Objet : Enquête publique sur projet de modification
n°6 du PLU de la commune de Mardié

**Mémoire en réponse au rapport de Monsieur le Commissaire enquêteur
(Synthèse des observations) en date du 29 mars 2018**

MODIFICATION N° 6 PLU de la Commune de MARDIE
--

Plan général du système de collecte des eaux pluviales des espaces publics

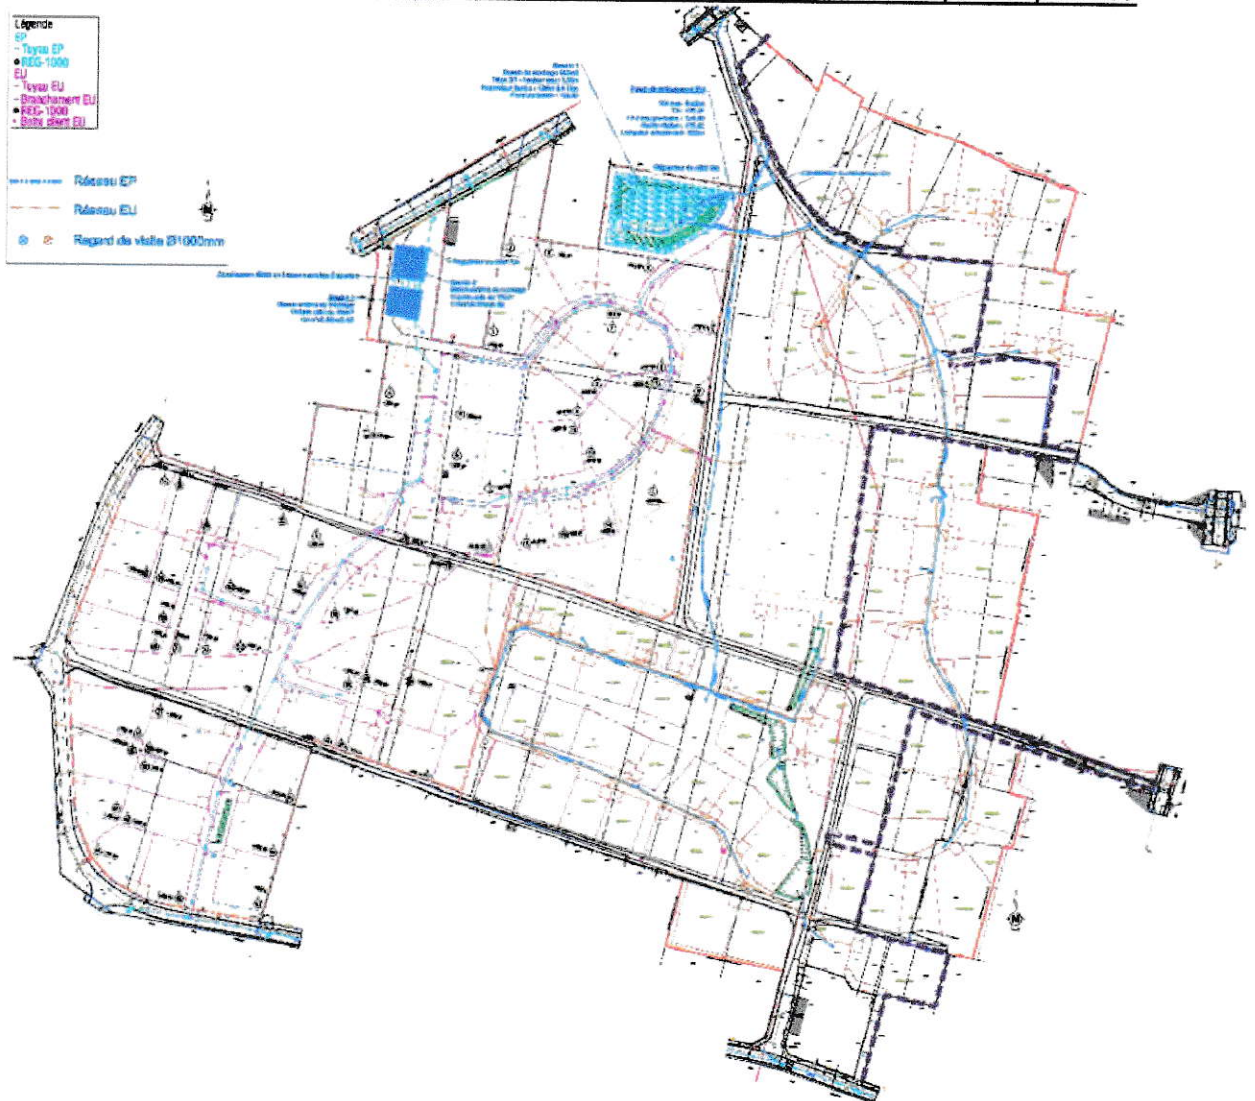
2°) Réponse concernant les dispositifs et les aménagements prévus pour traiter les eaux de ruissellement (question posée par M. Le Guinio Alain)

c) Les eaux pluviales des espaces publics (voiries, placettes, cheminements doux) seront collectées par un réseau constitué de canalisations enterrées et de noues raccordées à trois bassins (un bassin au nord, situé dans le jardin spontané, collectant les eaux du bassin versant est ; un double bassin enterré en entrée de quartier au droit de la rue de la Garenne collectant les eaux des deux bassins versants ouest). Ces ouvrages de rétention seront soumis à une régulation avant rejet dans le réseau existant en périphérie de la ZAC.

Il est rappelé que la gestion des eaux pluviales se faisant à la parcelle, les lots ne seront pas raccordés au réseau d'eaux pluviales.
